Set klinastog remena

febi br. 40308

Uporedni br. 03L 903 137 T S1

odgovara za tipove vozila:
Audi, VW, Seat i Škoda 1,6 TDI i
2.0 TDI motorima sa common-rail sistemom ubrizgavanja

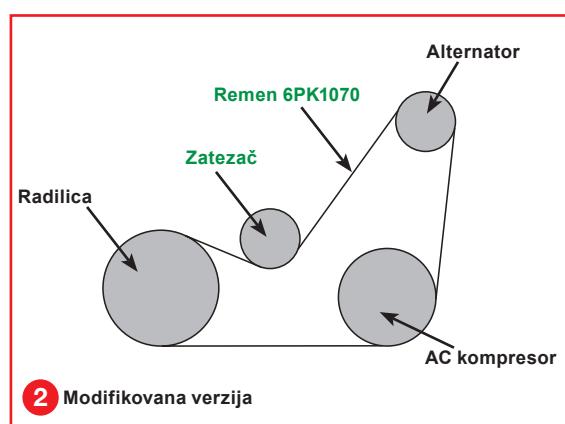
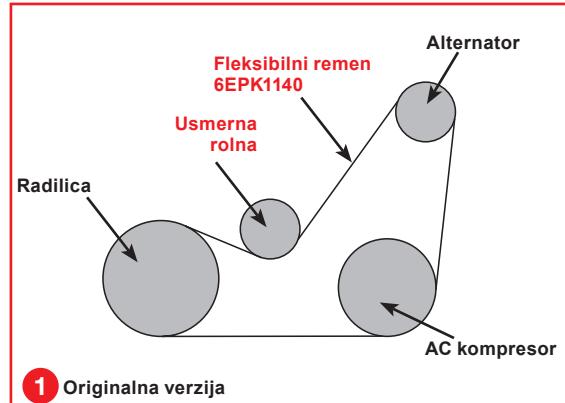
Fleksibilni klinasti remen 6EPK1140 za gore pomenute motore se više ne koristi, a novi remen 6PK1070 ne može se direktno ugraditi.

U originalnoj izvedbi, pomoći agregati su dobijali pogon preko fleksibilnog remena i usmerne rolne (slika 1). Da bi se poboljšale karakteristike, proizvođač vozila je razvio novi sistem pogona.

Umesto sistema sa fleksibilnim remenom i usmernom rolom u modifikovanoj verziji se koristi klinasti remen sa zatezačem (slika 2). Iz tog razloga, osim pojedinačnih komponenti, febi bilstein takođe nudi kompletan set klinastog remena (febi no. 40308), koji sadrži i vijke za montažu, kao i novi remen (febi no. 37533) i zatezač (febi no. 27618).
